伊方発電所における
使用済樹脂貯蔵タンクの増設に係る
発電用原子炉設置変更許可の
審査について

令和5年7月

申請の概要

図 制御盤の盤面配置
(イメージ図)

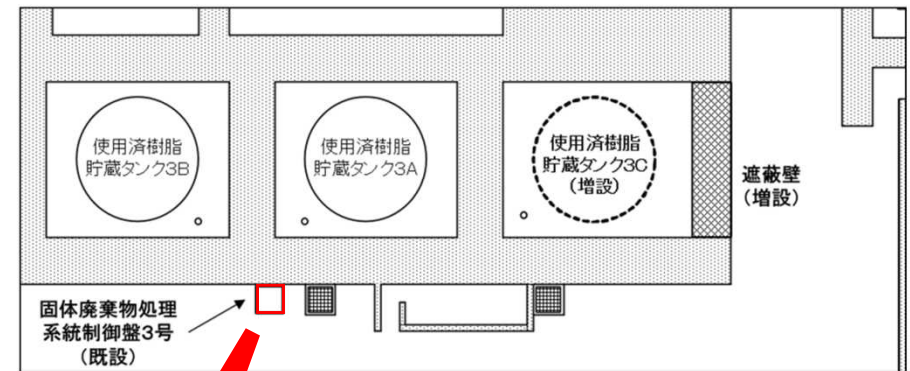
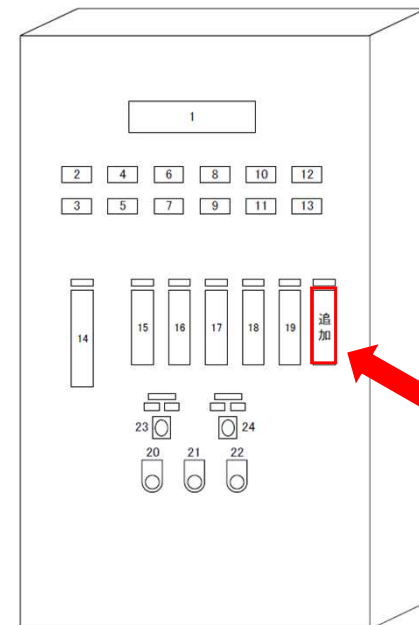
- ① 運転員の誤操作を防止するため、盤の配置等に留意するとともに、状態表示及び警報表示によりタンクの状態が正確かつ迅速に把握できる設計とする方針であること
- ② 操作に必要な状態表示等を既設の制御盤に設ける設計とすることで、容易に操作できる設計とする方針であること

図 使用済樹脂貯蔵タンクの概略配置図

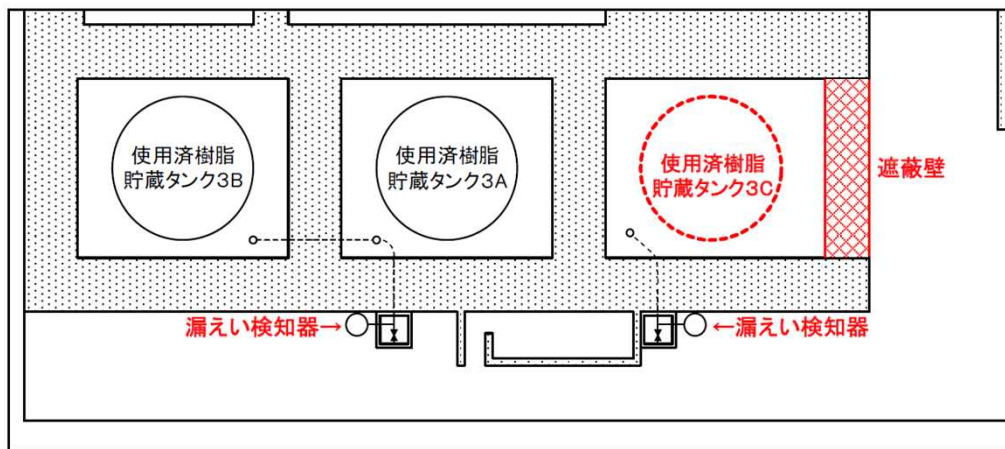
使用済樹脂貯蔵タンクは、（1）独立した区画内に設置し、（2）漏えいを検出できる設計とすることにより、放射性物質が万一、漏えいした場合に適切に措置できるように、放射性物質による汚染の拡大防止を考慮した設計とすることを確認した。

図 主要建屋平面図
(地下1階)
(○：使用済樹脂貯蔵タンク【増設】)

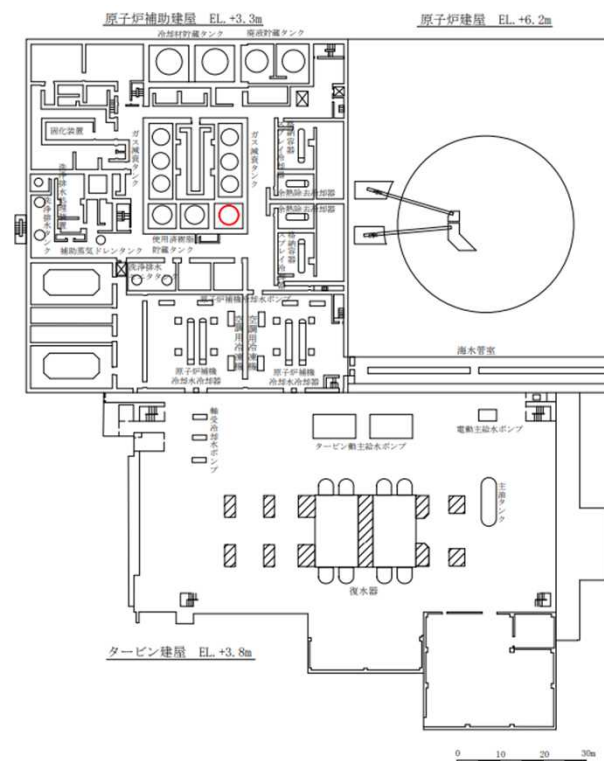
通常運転時において、増設する使用済樹脂貯蔵タンクの線量が、建屋上部の外壁表面でも年間 $0.1 \mu\text{Sv}/\text{年}$ 以下であることを確認した。

図 遮蔽設計区分図（地下1階）（抜粋）
（○：使用済樹脂貯蔵タンク【増設】）

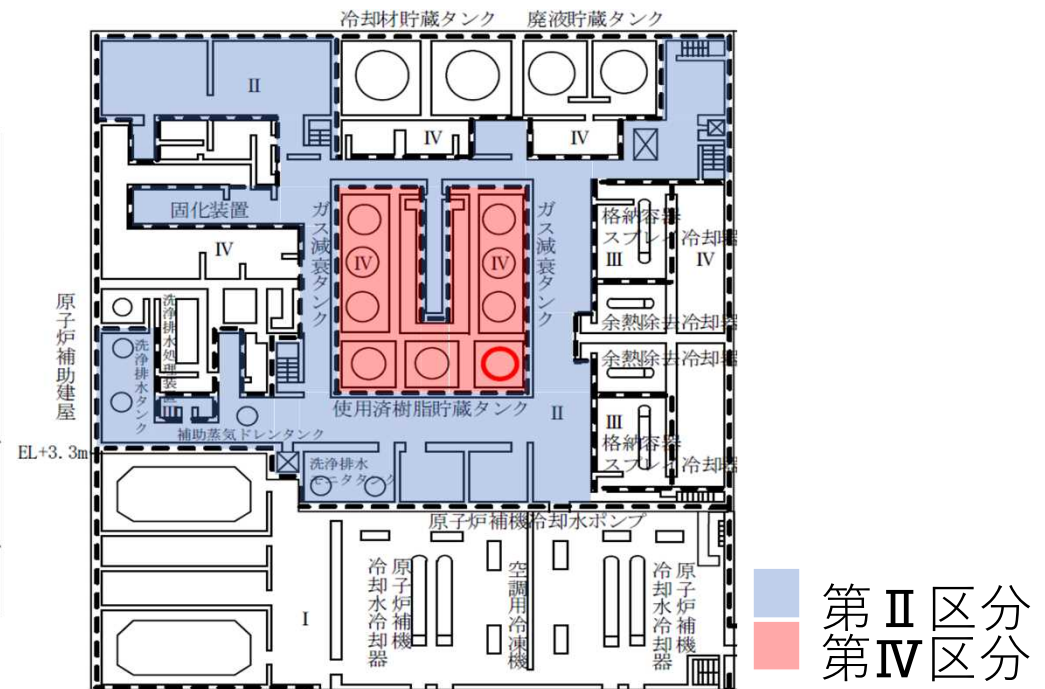
- 樹脂の移送操作において操作する弁の操作器具や、監視や弁操作のため接近する頻度の高い制御盤は第Ⅱ区分に配置し、比較的長時間作業したとしても線量限度に対して十分余裕のある設計であることを確認した。
- 第Ⅳ区分となる使用済樹脂貯蔵タンク室については、立ち入らずに樹脂移送操作や保守に必要な監視・操作をタンク室の外から行うことができる設計であることを確認した。

図 漏えい検知器の概略図（再掲）

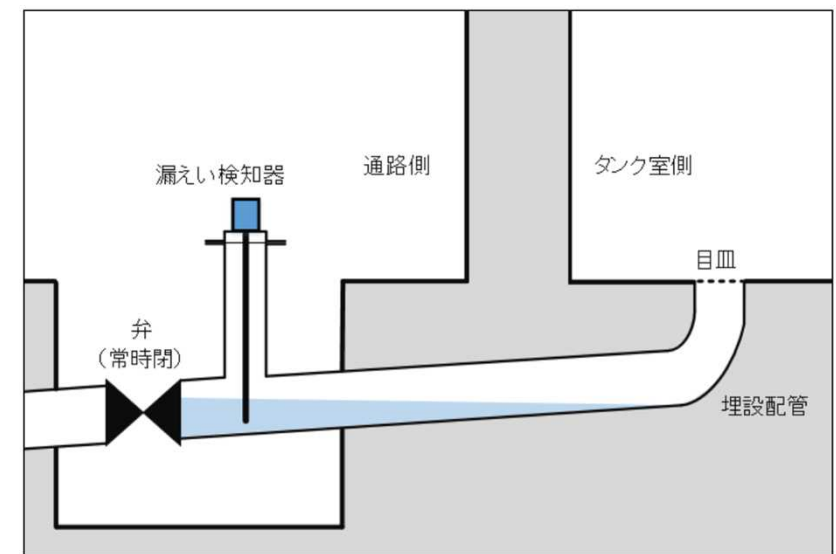
- 申請者の設計方針が、
 - ① 機器の誤作動や弁グランド部等からの漏洩事象に対して安全施設の安全機能が損なわれない設計（漏えい検知システム等により早期に検知し、漏えい箇所の特定及び漏えい箇所の隔離等を実施する設計）とする方針であること
 - ② 使用済樹脂貯蔵タンクについて、基準地震動による地震力に対して耐震性を確保する設計とすることにより、地震に起因する機器の破損等により生じる溢水を防止する設計方針であること
